INTERVENTI DI RAZIONALIZZAZIONE E POTENZIAMENTO DEGLI IMPIANTI DI RISALITA DELLA STAZIONE SCIISTICA DI SAN DOMENICO -SEGGIOVIA QUADRIPOSTO "CIAMPORINO – DOSSO"(Q.slm. 1932.00 – 2247.00 – 2466.50)- SEGGIOVIA QUADRIPOSTO"CIAMPORINO"(Q.slm.1902.40 – 2136.60) in comune di VARZO (VB)

VARIANTE

VERIFICA DI IMPATTO AMBIENTALE

RELAZIONE TECNICA

Stazione di Valle (TAV. A2 Approvato, A2 Variante, A3 Variante)

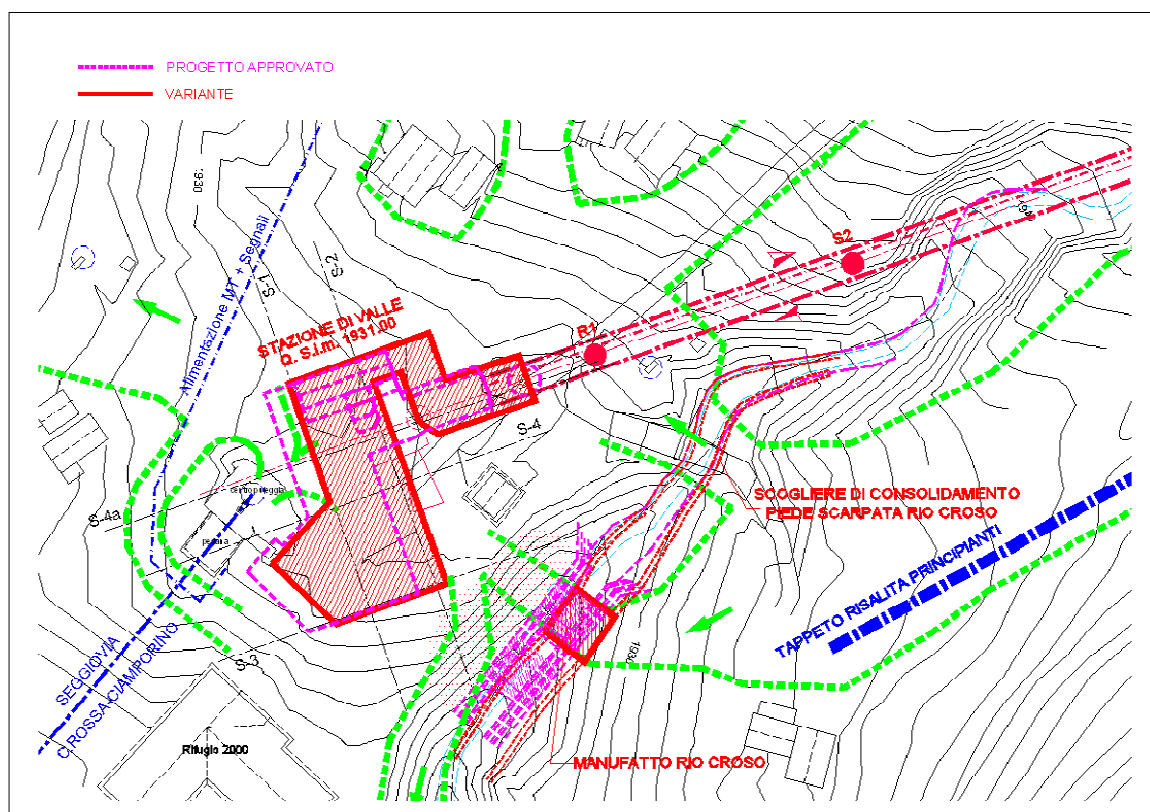
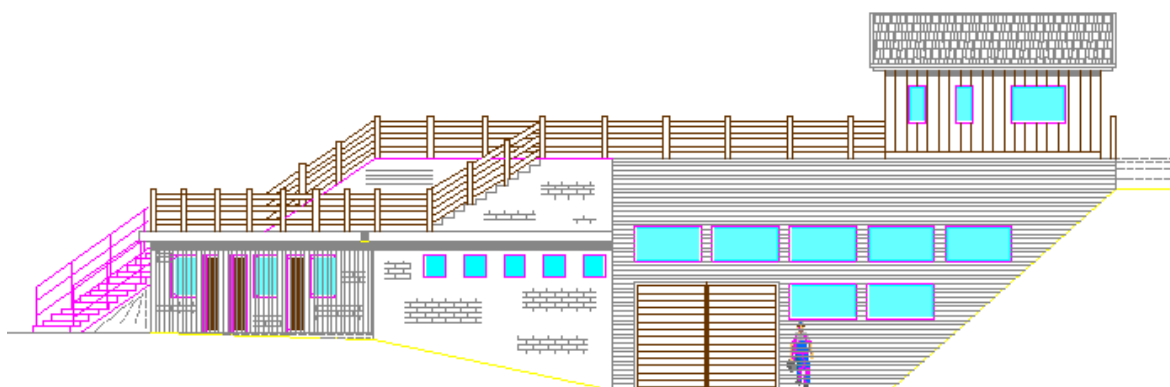
Da una analisi più approfondita del progetto, rivisto anche con il costruttore dell'impianto, è emersa la necessità di ampliare l'area di accesso al piano di imbarco degli sciatori della stazione di valle, anche per migliorare la sicurezza durante l'esercizio.

Si prevede pertanto di traslare la stazione di valle cinque metri verso monte, mantenendo invariata la volumetria degli edifici e l'asse linea.

Questo comporta innanzitutto lo spostamento dell'edificio relativo alla scuola di sci, che nel progetto originario si riteneva potesse essere mantenuto nella posizione attuale, con ricostruzione dello stesso sulla soletta del magazzino, che verrà irrobustita.

Inoltre, al fine di favorire lo sbarco degli sciatori presso la stazione di monte dell'impianto Casarossa-Ciamporino, si prevede l'abbassamento della quota di imbarco del nuovo impianto di 1 metro; in tal modo la pendenza della rampa di allontanamento dalla banchina di sbarco dell'impianto esistente risulta adeguata a quanto prescritto dalla normativa vigente.

Sono state inoltre modificate le modalità di imbarco, che precedentemente erano a 90 gradi, con oggettive difficoltà di gestione, ed ora sono parallele (avvicinamento dello sciatore alla seggiola parallelamente alla linea). E' inoltre stato previsto il tappeto di imbarco.

A seguito della ridefinizione delle modalità di imbarco è stata rivista la posizione della garitta agente di valle, ora adiacente alla rampa di risalita vetture del magazzino.

- Viene ridisegnata la disposizione delle finestre sul lato entrata del magazzino ricovero vetture.
- Realizzazione di un locale di deposito, completamente interrato, delle dimensioni 10,60x6,30 ed altezza interna 2,40, adiacente al magazzino vetture, con ingresso diretto dal piazzale esterno antistante il magazzino. Questo locale si rende necessario per ospita-

re i serbatoi di accumulo di acqua e sistema di potabilizzazione per garantire la disponibilità di acqua ai servizi igienici.

PROSPETTO LATERALE APPROVATO

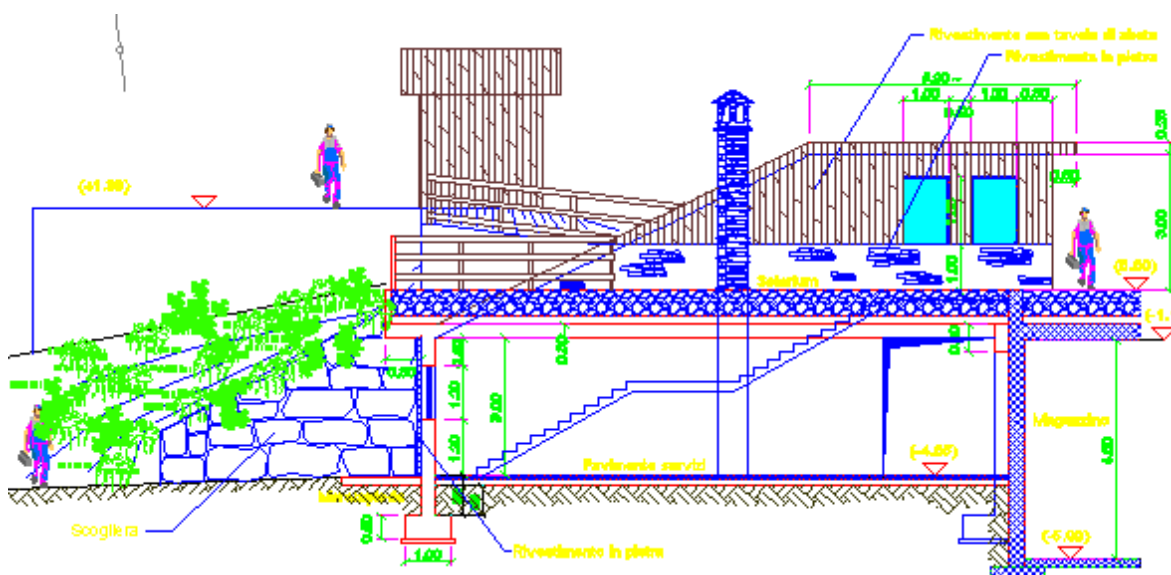
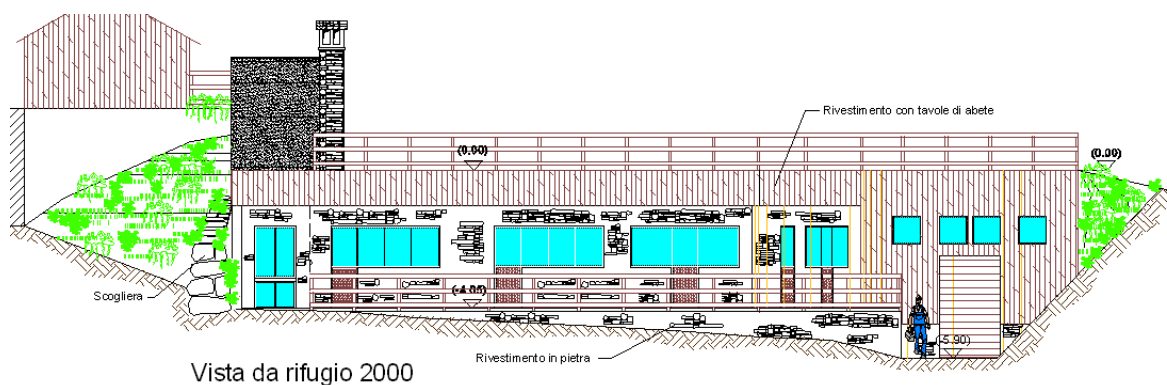
- Nuova disposizione delle aperture esterne e dei locali interni quali: magazzino, scuola sci e servizi igienici maschi/femmine, realizzati nel corpo aggiunto prospettante verso il "Rifugio 2000".

- Realizzazione di una struttura in cls completamente rivestita in pietra e tavole di legno, a copertura della scala di collegamento del piano sbarco della seggiovia biposto esistente di arroccamento "Casa Rossa-Ciamporino" e il piano imbarco della nuova seggiovia quadriposto "CIAMPORINO-DOSSO", con il piazzale di accesso al "Rifugio 2000". Ai fini di garantire maggior sicurezza degli utenti dell'impianto, si è ritenuto opportuno eliminare le scale scoperte, che in caso scioglimento e rigelo della neve possono risultare pericolose. L'incremento della volumetria è pari a mq. 40.00x h media 2,00 = mc. 80.00.

- Sulla base di ciò, si prevede l'eliminazione delle scale di accesso al solarium.
- La quota solarium viene mantenuta allo stesso piano dell' imbarco (1931,00 s.l.m.), consentendo ai mezzi battipista una più agevole manovra per lo sgombero neve.

Linea (TAV. GEN. 3 Variante)

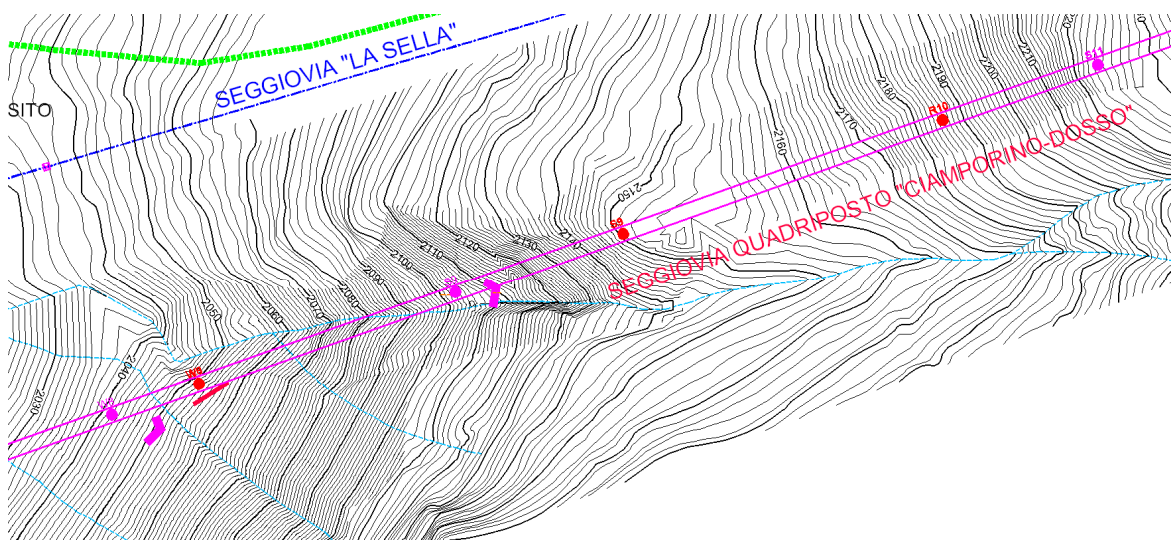
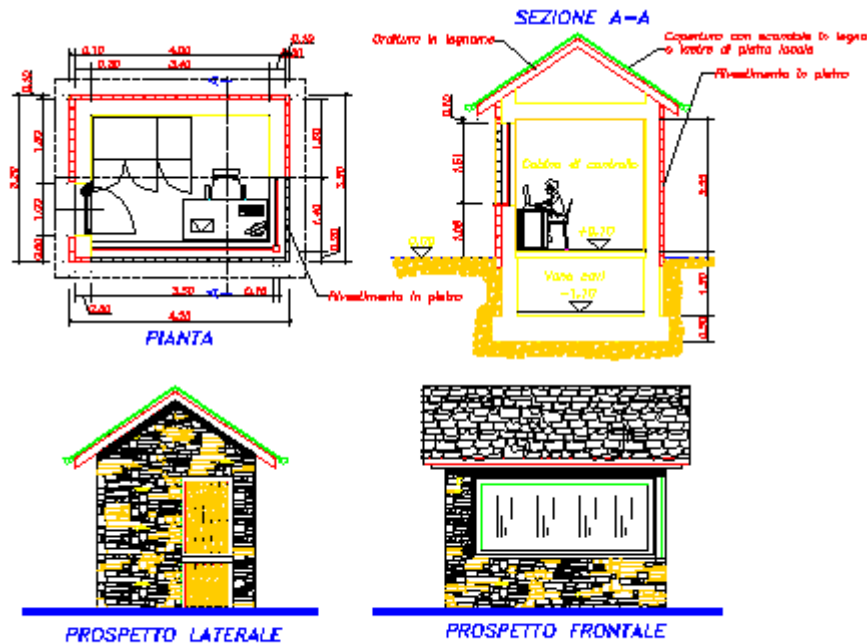
A seguito di rilievi di dettaglio e calcoli di linea più approfonditi, la posizione dei sostegni di linea verrà mantenuta invariata, eccezione fatta per i sostegni n°3 (W3), traslato verso monte al fine di ridurre la interferenza con la pista di discesa, i sostegni 8-9 e 10, traslati verso monte, mantenendo inalterato l'asse linea, al fine di ridurre le interferenze con il rio Croso e con l'area soggetta a rischio valanghe.

Questa ultima modifica ha portato a una ridefinizione della posizione dei paravalanghe, in considerazione del fatto che la posizione più alta del sostegno 8 ha ridotto la lunghezza della zona di scorrimento di eventuali valanghe, i cui effetti possono essere eliminati tramite la realizzazione di vallo, già previsto in progetto. Il sostegno 9, nella posizione in variante, risulta ora esente dal rischio suscitato risultando in sponda orografica destra del rio Croso.

Per quanto riguarda la collocazione dell'impianto sulla planimetria catastale, è stata rideterminata l'ubicazione, facendo riferimento ai manufatti e corsi d'acqua riportati a catasto. Si evidenzia comunque che la precisione non può essere elevata, dato che si opera su cartografia in scala elevata.

Stazione Intermedia (TAV. A11 Variante)

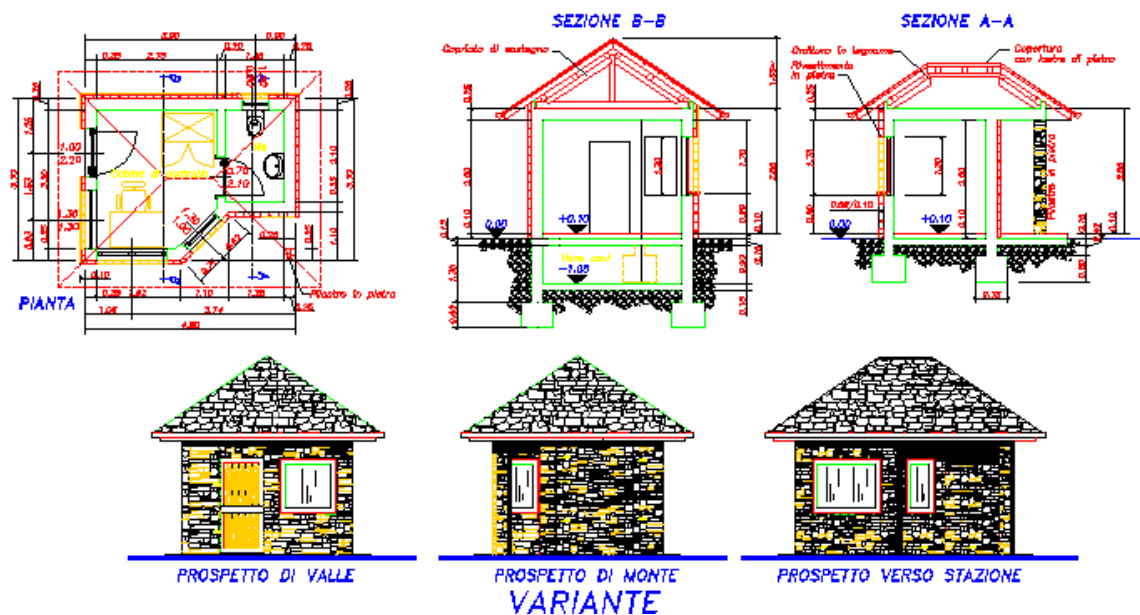
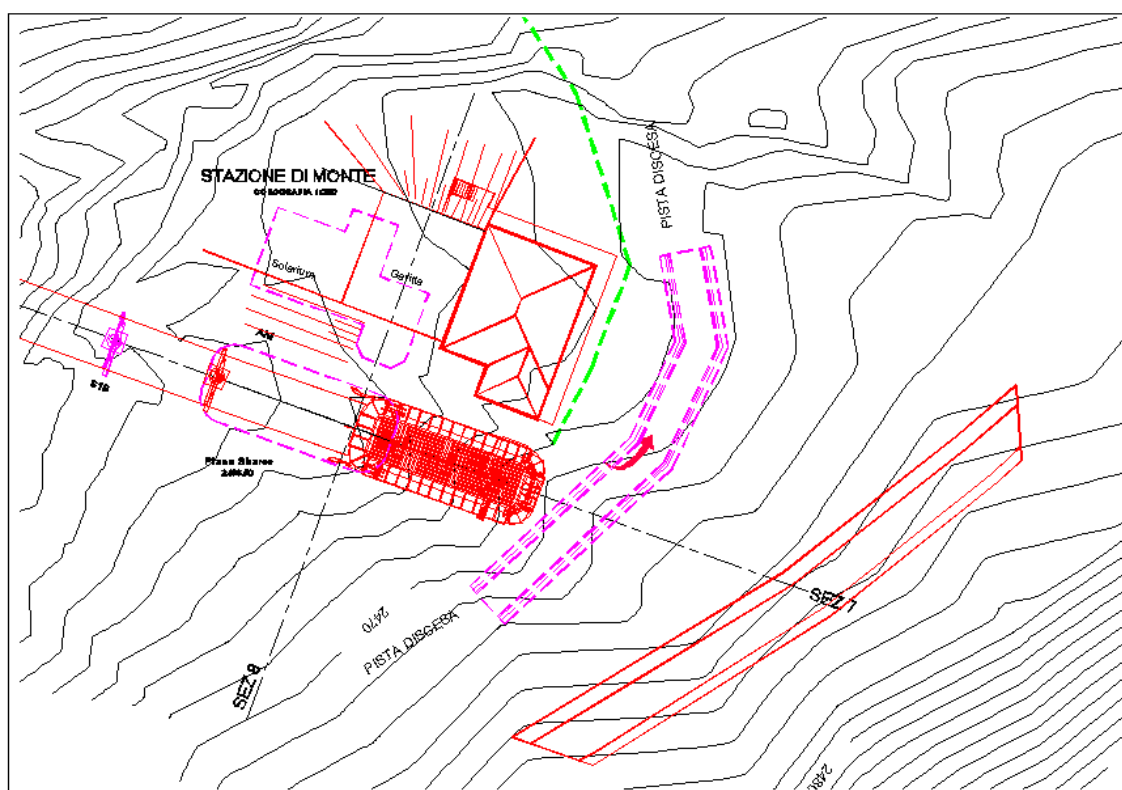
Al fine di migliorare la visuale dell'agente di garitta, e di prevedere un servizio igienico, è stata modificata la geometria. Vi sono inoltre modeste modifiche della geometria della stazione (opere civili), legate agli sviluppi di dettaglio della stessa.

L'incremento della volumetria è pari a 30,00 mc. circa

Nelle due figure allegate si riporta la situazione approvata e la situazione in variante della parte fuori terra – piano sbarco di monte.

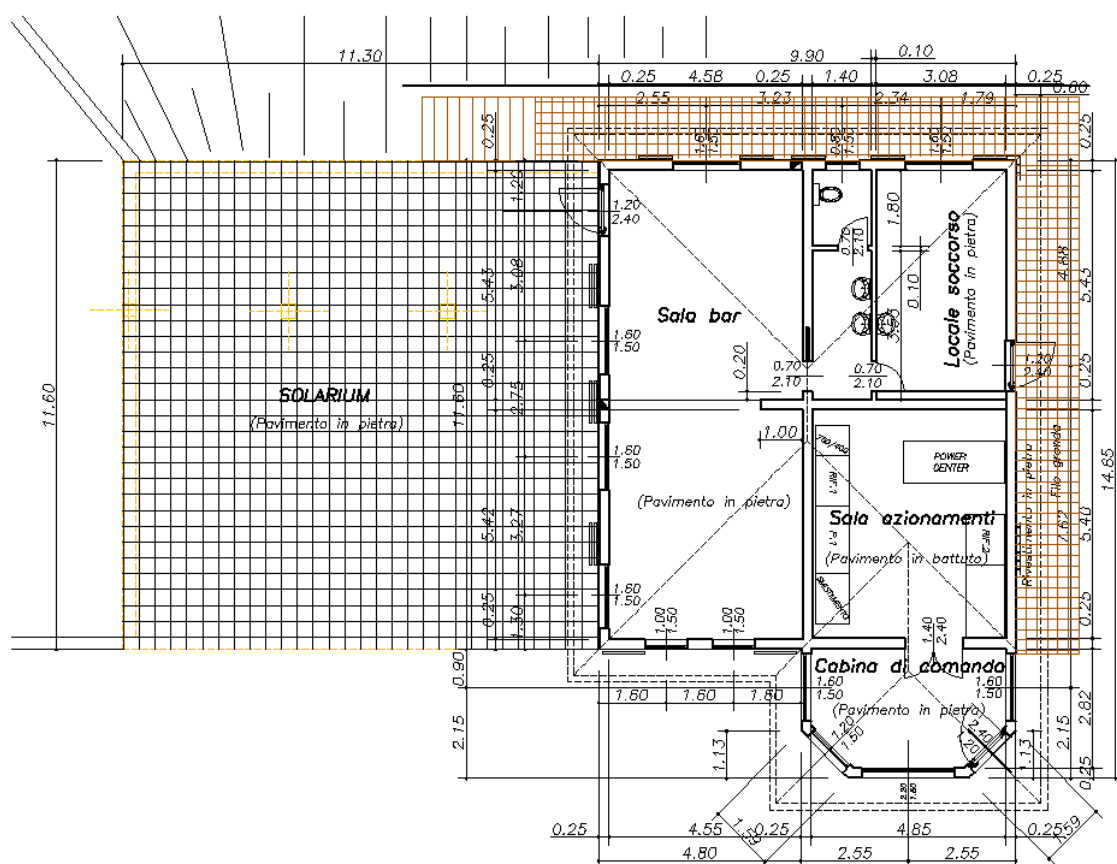
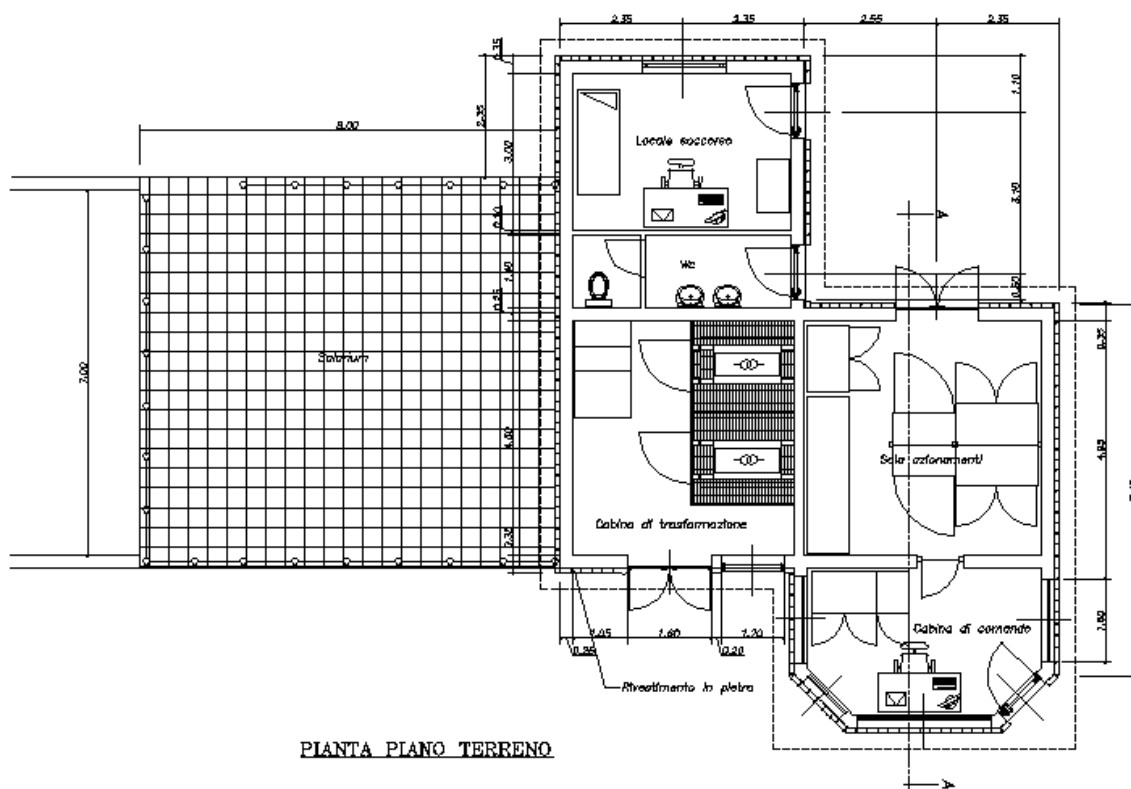
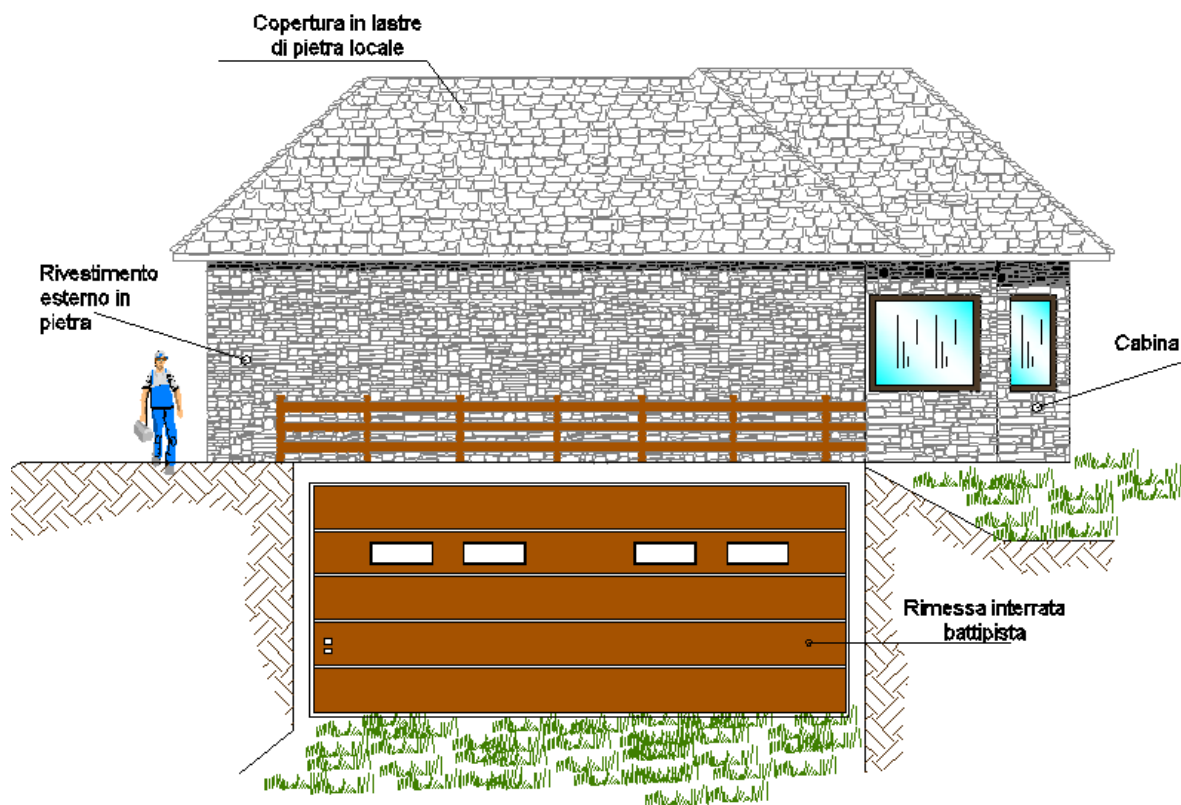
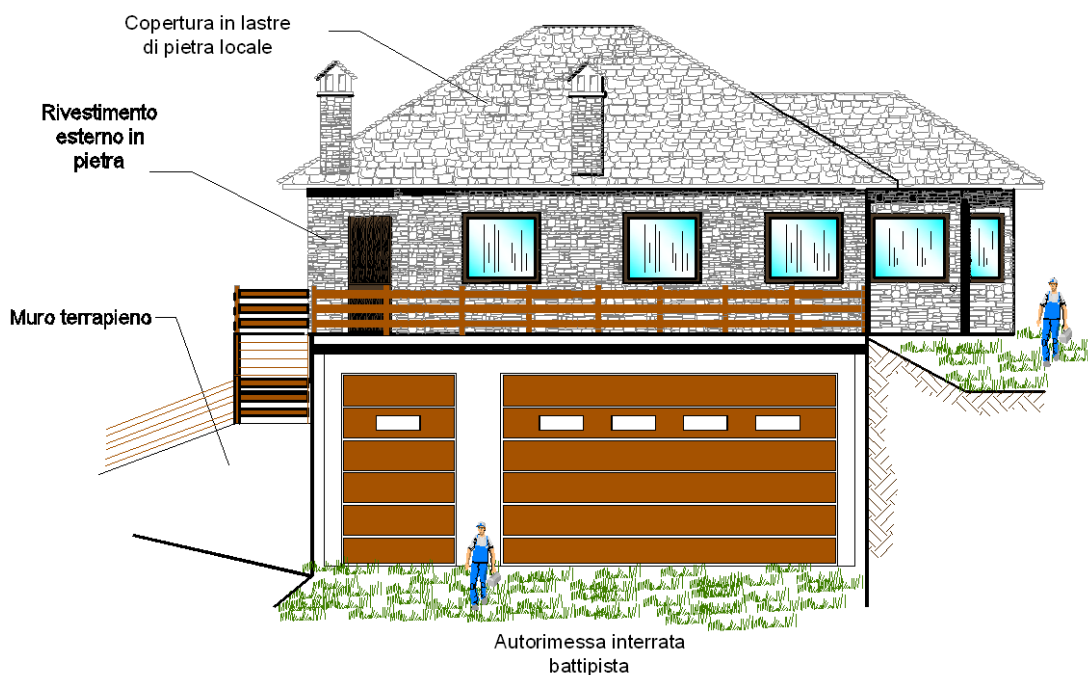
In considerazione del fatto che la stazione di monte è ubicata in area di accessibilità complessa, in particolare dopo consistenti nevicate o fenomeni eolici intensi, con massiccia presenza di neve riportata, che di fatto rendono la stazione inaccessibile dai mezzi battipista provenienti da valle, si ritiene opportuno ampliare la volumetria della garitta di monte, in modo tale che possa costituire base logistica in fase di preparazione della piste o ricovero in caso di cambiamento repentino delle condizioni climatiche. Sono stati pertanto aggiunti e/o ampliati i locali di ricovero dei mezzi e di persone. Nelle tavole allegate e' stato eseguito il raffronto tra l'autorizzato e in variante. L'incremento della volumetria totale dell'opera è pari a mc 1100.00 così suddiviso:

- piano interrato composto da magazzino, locale trasformatori rimessa e locali di deposito mq. 200.00x h. 5.00= mc 1000.00 (completamente interrati)
- piano terreno/imbarco ampliamento locali mc. 100,00

- La nuova struttura è realizzata in cls, disposta su due piani e completamente interrata sino al piano dello sbarco, posto a quota 2473,00 s.l.m.
- Al piano interrato, adiacente alla rimessa per il ricovero del battipista e delle motoslitte, vengono realizzati un magazzino, locali di deposito e locale per il ricovero dei trasformatori elettrici dell'impianto.

- All'interno della rimessa viene realizzata una fossa per le manutenzioni e le riparazioni ai mezzi battipista.
- Al piano terreno/sbarco, viene ridisegnata la disposizione interna, con la realizzazione di un locale di soccorso, un servizio igienico ed un ampio locale bar, con accesso al solarium sopra la rimessa interrata.

- Nuova disposizione delle aperture esterne con finestre in legno e antoni scorrevoli di protezione, anch'essi in legno.
- Tutta la struttura fuori terra è rivestita in pietra e tavole di legno.

- Il solarium è inoltre collegato direttamente al piano sbarco da una balconata in legno.
